# 兰州大学物理科学与技术学院

## 工作简报

2019年4月28日

### 物理学院实验室安全工作简报 ——高压气瓶及用气安全专项检查通报

图1. 格致楼 2043-1，氧气瓶和甲烷共储存在一个气瓶柜内。存在较大安全隐患，须立即整改。

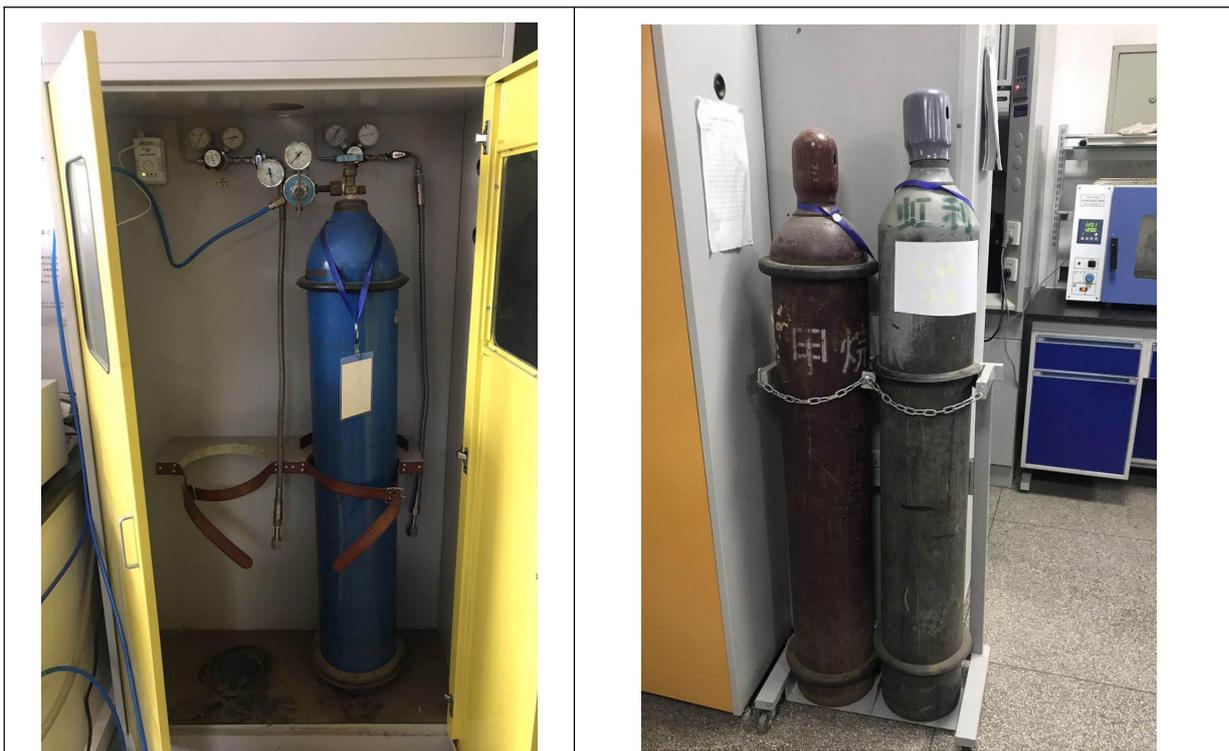
图2. 格致楼 3035，氧气瓶和氢气、硼烷共存放在一个小气瓶间；紧邻气瓶堆放杂物、有机废液桶。存在较大安全隐患，须立即整改。

图 3. 格致楼 2043-1, 已整改。氧气瓶和甲烷已分开存放, 甲烷气体存放在 2053 实验室。

图 4. 格致楼 3035, 已整改。氧气瓶与氢气、硼烷已分开存放, 氢气 (已标明待报废)、硼烷存放在格致楼 3037 实验室。
